PROJEKT STAŁEJ ORGANIZACJI RUCHU

DROGA POWIATOWA NR 4107W
w m. BŁONIE I BIENIEWICE
DROGA POWIATOWA NR 4104W
w m. BIENIEWICE

Rozbudowa drogi powiatowej 4107W w Błoniu i Bińiewicach oraz tozbudowa drogi powiatowej 4104W w Bińiewicach

OPINIUJE PROJEKT ORGANIZACJI RUCHU

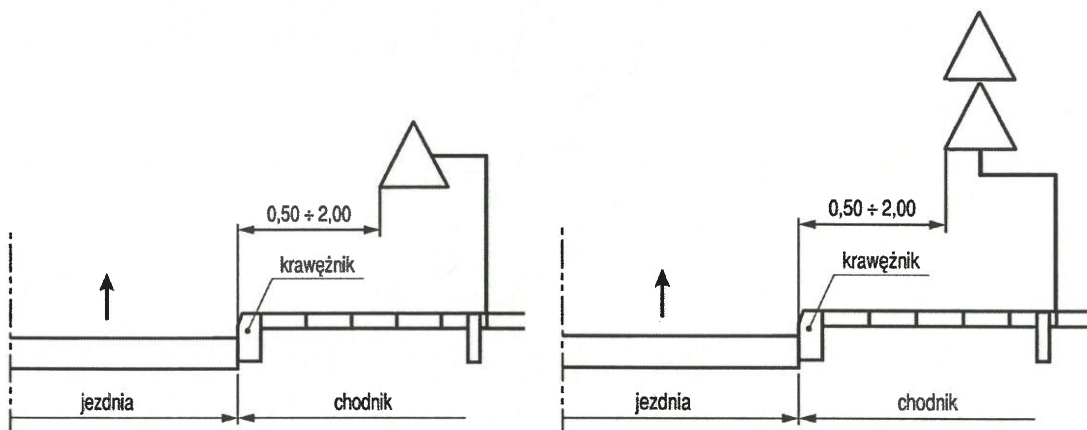
grubowarstwowej. Znaki poziome P13 należy wykonywać zgodnie z kierunkiem jazdy wzdłuż ~~lewej~~ krawędzi ścieżki rowerowej.

Prawy
[Signature]

Krawędź znaku ustawionego na ulicy powinna być oddalona od krawędzi jezdni o 0,50 – 2,00m.

Znaki należy lokalizować za chodnikami, ciągiem pieszo-rowerowym czy rowerowym. W związku z powyższym wszystkie znaki ustawione za chodnikami i ww. ciągami w odległości $\geq 2,50$ m należy zamontować na konstrukcjach wsporczych wygiętych. Znaki nad ciągiem pieszo-rowerowym należy umieścić na wysokości $\geq 2,50$ m.
